パブリックコメント結果シート

施策案番号	No. 6 5
施策案件名	第 3 次豊山町地域公共交通計画（案）
募集期間	令和 7 年 1 月 6 日（月）から令和 7 年 1 月 2 0 日（月）まで
公表方法	案を役場 2 階まちづくり推進課窓口及び役場 1 階情報コーナーに設置するとともに、町ホームページに掲載
募集方法	窓口提出、郵送、電子メール又はファクス
主管課・係名	まちづくり推進課まちづくり推進グループ 問合せ先 電 話 0 5 6 8 - 2 8 - 0 9 4 4 ファクス 0 5 6 8 - 2 9 - 3 1 5 1 郵便番号 4 8 0 - 0 2 9 2 （個別郵便番号：住所不要） 愛知県西春日井郡豊山町大字豊場字新栄 2 6 0 番地
募集結果	2 名・0 団体 6 件

◆ シェアサイクル導入・遊歩道・自転車道の整備のイメージ

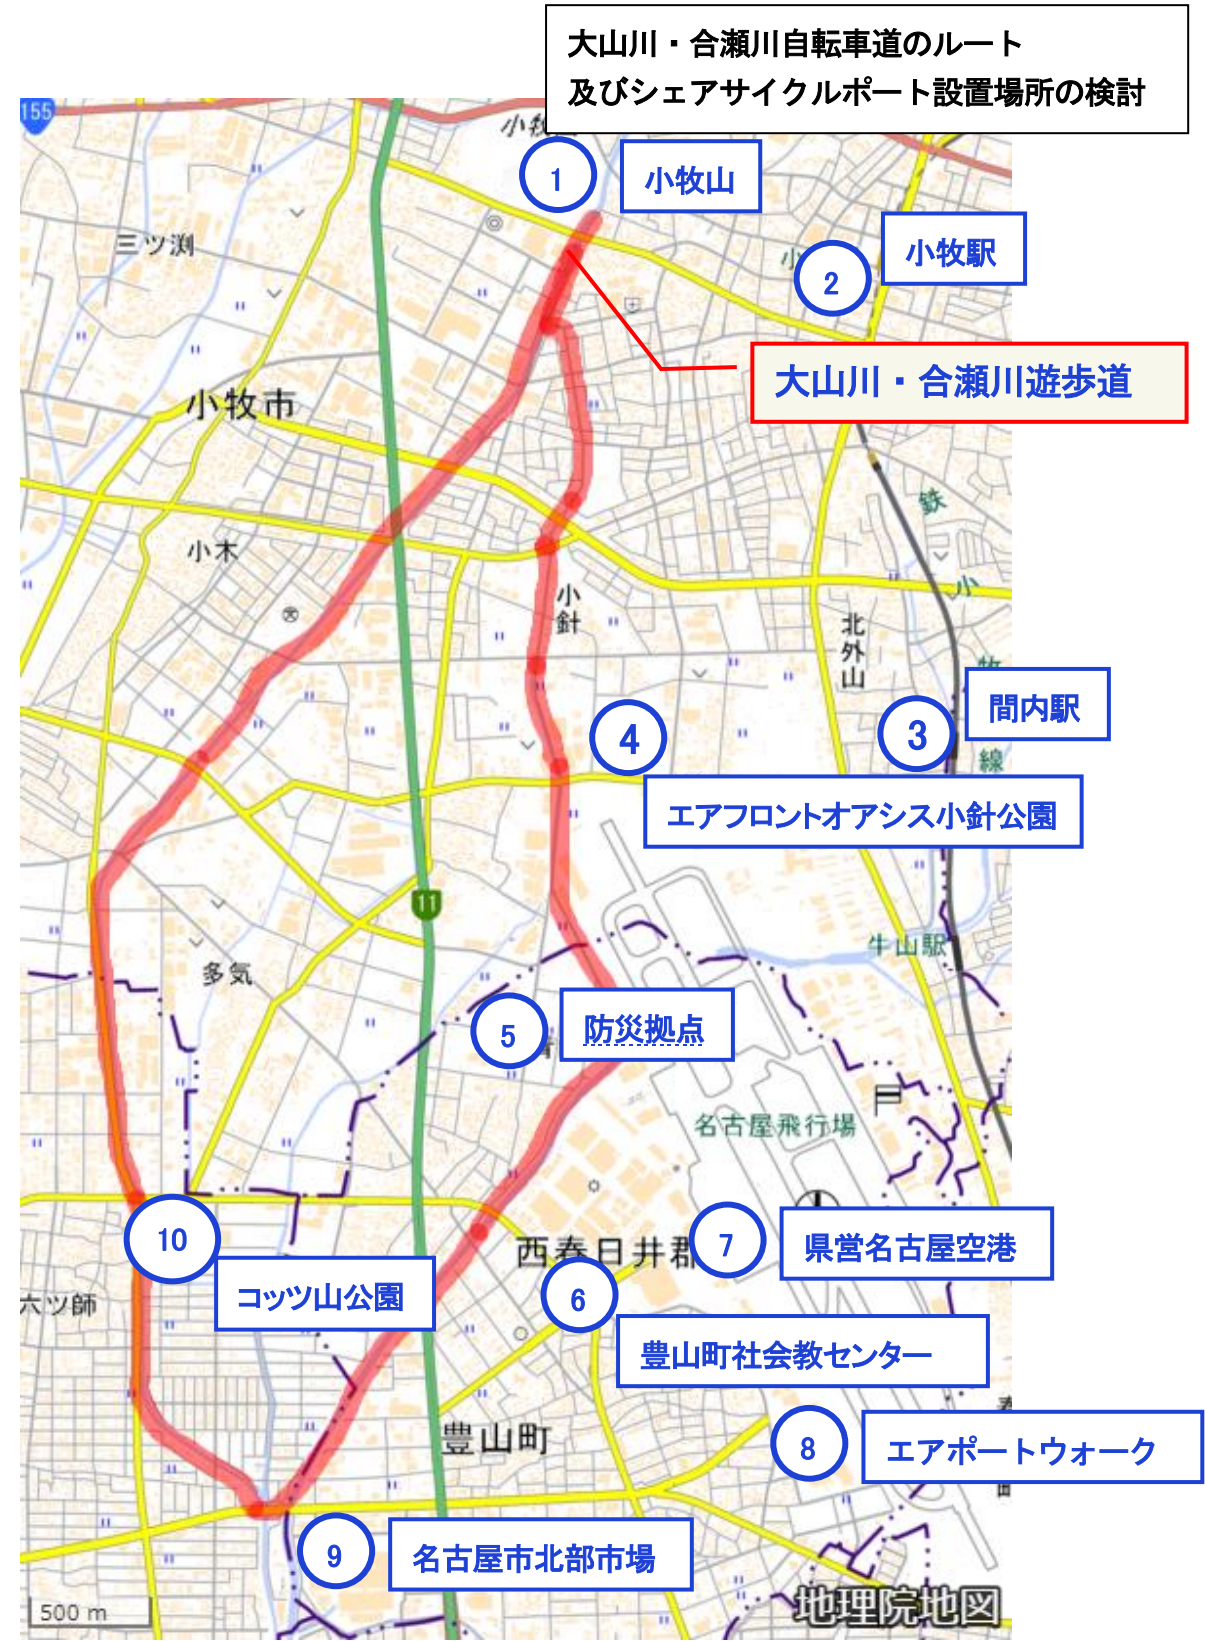
◆ シェアサイクル導入の効果 自転車は、買物や通勤・通学・子どもの送迎など、日常生活における身近な交通手段として、多くの人々に利用されています。さらに近年では、排気ガスや騒音を 出さない交通手段としての環境負荷低減の側面や、運動を伴う交通手段としての健康維持・増進の 側面など、多様な側面で自転車のニーズが高まっています。令和３年度末時点で、シェアサイクルの導入都市は全国で 269 都市と普及が進んでいます 国土交通省 自転車活用推進本部では、より一層 のシェアサイクルの普及促進を図る事を目的とした「シェアサイクル事業の導入・運営のためのガイドライン」を令和５年９月に発表いたしました。ガイドラインによれば、シェアサイクル普及促進による効果は「生活利便性の向上」、「地域の活性化」、「環境負荷の低減」、「健康増進」、「災害時における交通の機能の維持」などの様々な社会的課題の 解決につながる。 実際に、シェアサイクルを導入した地域では、「観光戦略の推進」、「公共交通の機能補完」、「放置 自転車の削減」、「地域の活性化」などの効果が確認されています。 又、近年頻発化している自然災害時における交通の機能保持の一助としての活用もされています。 広島 県広島市では、平成３０年７月に発生した西日本の豪雨災害において、避難所に無料のシェアサイクルを設置し、避難者の移動手段として活用されました。 ◆ シェアサイクル導入の目的 シェアサイクルは様々な社会的課題に対応するための公共性を有しています。 そのため、地域の課題に対してシェアサイクルがその解決手段の一つとなり得るかを確認し、シェアサイクル の導入目的を明確にする必要があります。 ・生活利便性の向上（公共交通の機能補完） 公共交通利用者数の増加 公共交通不便地域の解消 乗り換え利便性の向上 商業施設等への立ち寄り 機会の創出 ・地域の活性化 （臨空第２公園に設置を検討されている賑わい施設の活性化・観光の振興） 滞在や消費の促進 観光地へのアクセス性の 向上 ・環境負荷の低減 CO2 排出量の削減（自動車からの転換） 放置自転車の削減 ◆ シェアサイクル導入の課題 ・何の施策もなしに導入すれば採算が合わない ・臨空公園・豊山町内だけの利用では採算が合わなくなる可能性が高い。 ・豊山町内観光資源の魅力 UP が必要 ・近隣市との連携が不可欠。 ・公共交通（バス・鉄道）との相互利用が必要。 ・利用機会の創出が必要

- ◆ 近隣市との連携による遊歩道・自転車道の整備
 - ・小牧山ふもとを流れる合瀬川には自転車が走れる遊歩道が整備されております。
 - ・合瀬川は北名古屋市をって、北部市場付近で大山川に合流しております。
 - ・遊歩道は一部未整備の区間もありますが、春は桜並木を楽しめる非常によい遊歩道と考えます
 - ・大山川堤防道路遊歩道を北部市場まで延長し合瀬川遊歩道と連絡することにより小牧山⇄北名古屋市北部市場⇄神明公園⇄小牧山に至遊歩道（自転車道）が完成します。
 - ・大山川堤防道路に協議会が要望している芝桜を整備すれば、合瀬川の桜並木・大山川の芝桜ロードを楽しめるサイクリングロードが完成いたします。

図6-1 豊山町のバスネットワーク

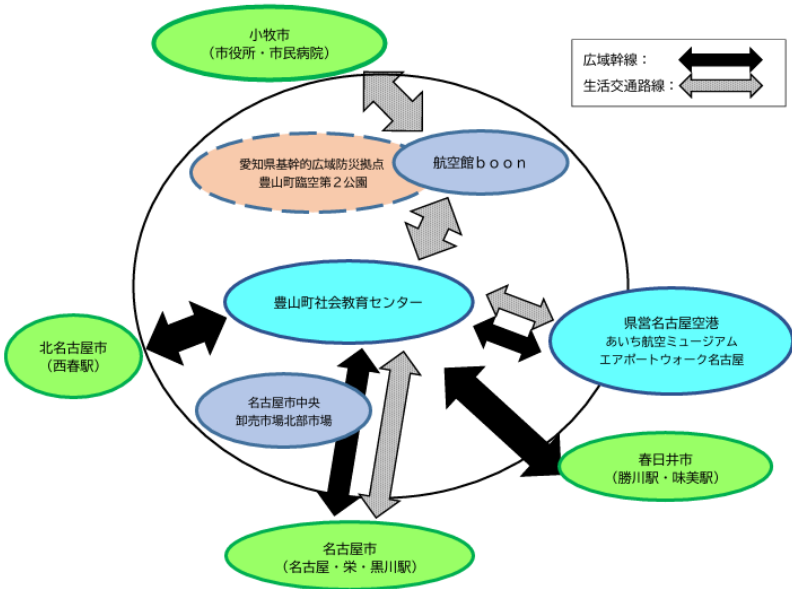
番号	該当箇所	町民意見及び件数	町の考え方
6	6-4-2. 路線・運賃 の改善	➤ 関連する計画 【6-4-2. 路線・運賃の改善】 「利用者ニーズに合わせた運行ルートの変更やダイヤの見直し、主要施設への延伸や近隣自治体との相互乗り入れなどを必要に応じて関係者と協議します。」 ・ 豊場地域と比べ青山地域の社会インフラは、脆弱で軽視されているとも言われております。 ・ P34 3-3. バス停から300m範囲内の人口には 「バス停から300mの範囲内に、町内ほぼすべてのエリアはカバーできていますが、一部で300m範囲外のエリアが残されており、特に青山地区では多い傾向にあります。」との記載がありますが、数値を示した記載はありません。 又この文章は『第2次豊山町公共交通計画案』P34 3-2. バス停から300m範囲内の人口のコピペになっております。 ・ P48 図6-1 豊山町のバスネットワークにおいても 広域基幹バス路線は 豊山町社会教育センター 県営名古屋空港エリアに 限定されており 臨空公園への乗り入れは 記載されておりません。 ・ 担当部局の皆様の青山軽視の姿勢が如実に表れている結果と考えます。 ➤ 『環状運行バス路線の開設』の提案 30年ほど前の話になりますが、県道161号（名古屋豊山稲沢線）を拡幅して西春駅→名古屋空港→徳重駅を回る環状運行バス路線を開設する計画があったと記憶しております。 県道は拡幅されましたが環状運行バス路線開設の話は出てきませんでした。 名古屋空港→西春駅間のバス路線のある豊場地域の皆様には関心の薄い話となりますが、広域基幹バス路線のない青山地域の住民にとってはよい話だと考えます。 是非、検討頂ければと考えます。	P34の「3-3. バス停から300m範囲内の人口」に係る地区ごとの値については、細かく分析するほど誤差が大きくなるため算出していません。ご指摘の内容は地図から交通空白部分を目視して記述したものです。 P48の「図6-1 豊山町のバスネットワーク」は、現状の路線を記載した内容であり、豊山町臨空第2公園への乗り入れ等、現時点で確定していない路線については記述しておりません。 ご提案の「環状運行バス路線の開設」につきましては、ご意見として承ります。
